APPROVAZIONE OSSERVAZIONI AI "CHIARIMENTI DOCUMENTAZIONE NOVEMBRE 2012" DI SEA AL MASTER PLAN AEROPORTUALE DELL'AEROPORTO DI MALPENSA

AEROPORTO DI MALPENSA

VALUTAZIONE DI COMPATIBILITA' AMBIENTALE

Oggetto: **Aeroporto di Malpensa**
VIA del nuovo *Master Plan*
OSSERVAZIONI ai *Chiarimenti Novembre 2012*

Scenario futuro mediato sulle 3 settimane di maggior traffico - Lden
Allegato 1 Fig. 5w

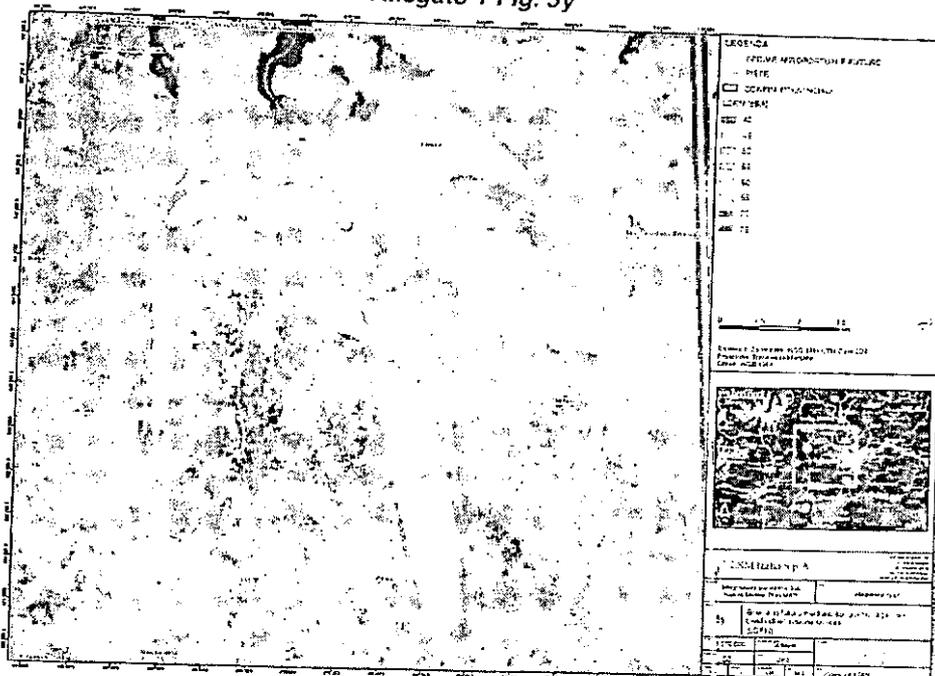
In questi due scenari i livelli di emissione nelle 3 settimane di maggior traffico e nella giornata di picco sono evidentemente uguali.

Infatti, lo scenario mediato sulle 3 settimane di maggiore traffico è stato modellizzato considerando 1300 movimenti/giorno previsti per peak day e non 1104 movimenti/giorno previsti per composite day (giorno medio nelle tre settimane più trafficate).

Ciò denota un'estrema superficialità nel valutare quanto modellizzato, rilevabile anche solo con un banale confronto visivo e verifica delle isofoniche.

Scenario futuro mediato sul giorno di picco - Lden
Allegato 1 Fig. 5y

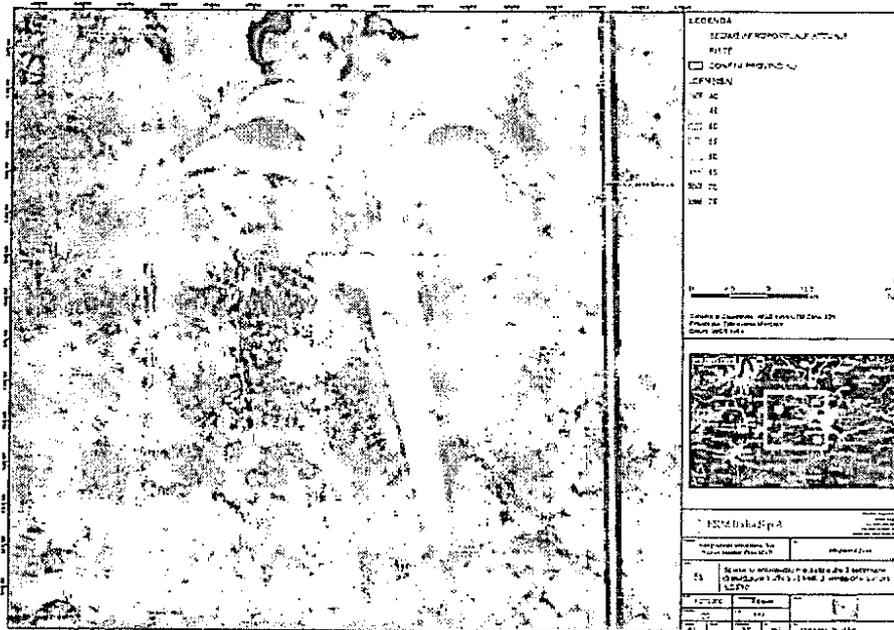
Rispetto a quanto previsto da SEA per lo scenario di picco (peak day) sono stati inoltre modellizzati dati differenti, come già prima evidenziato:

-per la pista 17R sono stati modellizzati 36 decolli in più.

-per la pista 35L sono stati modellizzati 26 arrivi in più e 43 decolli in meno.

-per la pista 35R sono stati modellizzati 14 arrivi in meno e 61 decolli in più.

-per la pista 35 New sono stati modellizzati 10 arrivi in meno e 61 decolli in meno.

Le differenze riguardano sostanzialmente Regional e Narrow Body.

E' evidente che i dati utilizzati nel modello sono finalizzati a minimizzare in modo fuorviante l'impatto sul Piemonte.

Figura 6.1 Localizzazione Recettori Sensibili

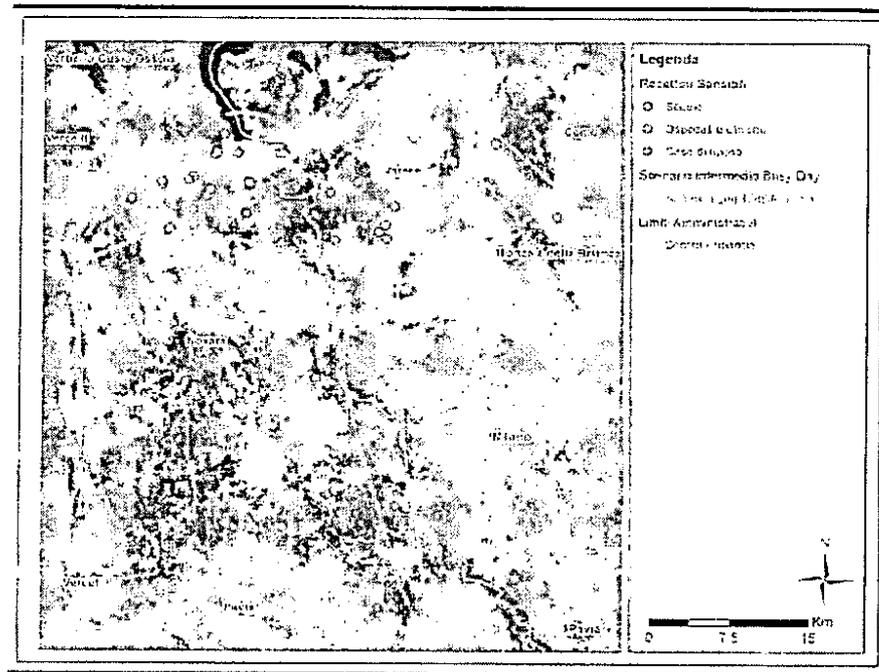
Quanto affermato non è vero, perché lo scenario mediato sulle tre settimane rappresentato nella Fig. 6.1, come già evidenziato nelle pagine precedenti, è stato modellizzato utilizzando 886 movimenti al posto dei 741 previsti. E' del tutto evidente, infatti, che per definizione l'impatto maggiore si ha negli scenari di picco rispetto a quelli mediati sulle tre settimane.

Nella stessa Fig. 6.1 utilizzata come localizzazione dei recettori sensibili già ne mancano molti. Considerando l'isofonica di 45 dBA dello scenario futuro di picco, che è molto più ampia di quella utilizzata, i recettori interessati sono ovviamente molti di più.

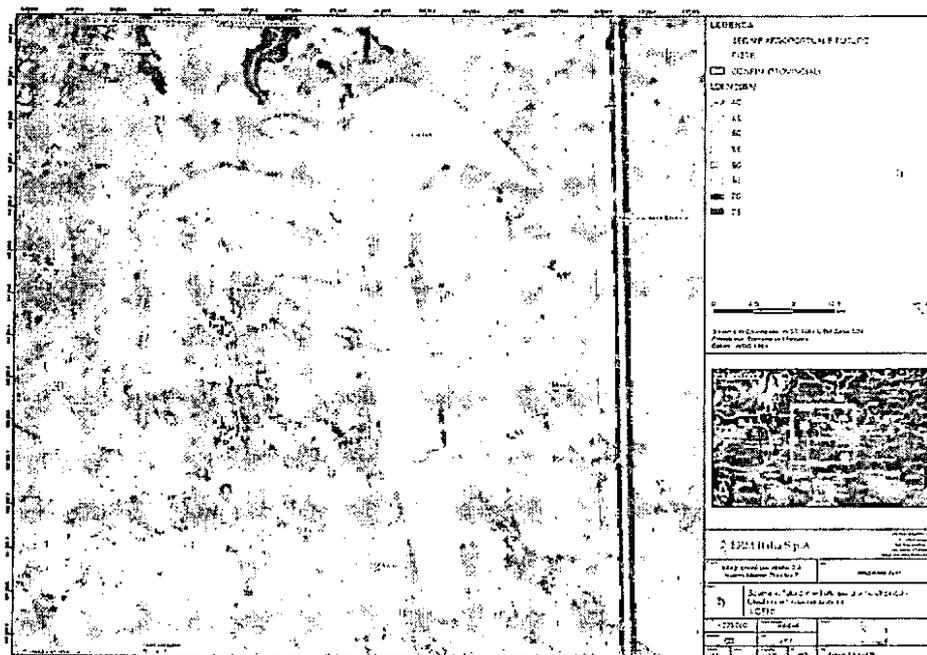
Altrettanto evidente è che l'impatto maggiore si ha con lo scenario futuro mediato nel giorno di picco, come si vede nella seguente figura 5y.

In questo scenario i recettori impattati sono chiaramente molti di più rispetto a quelli indicati da SEA nella Fig. 6.1.
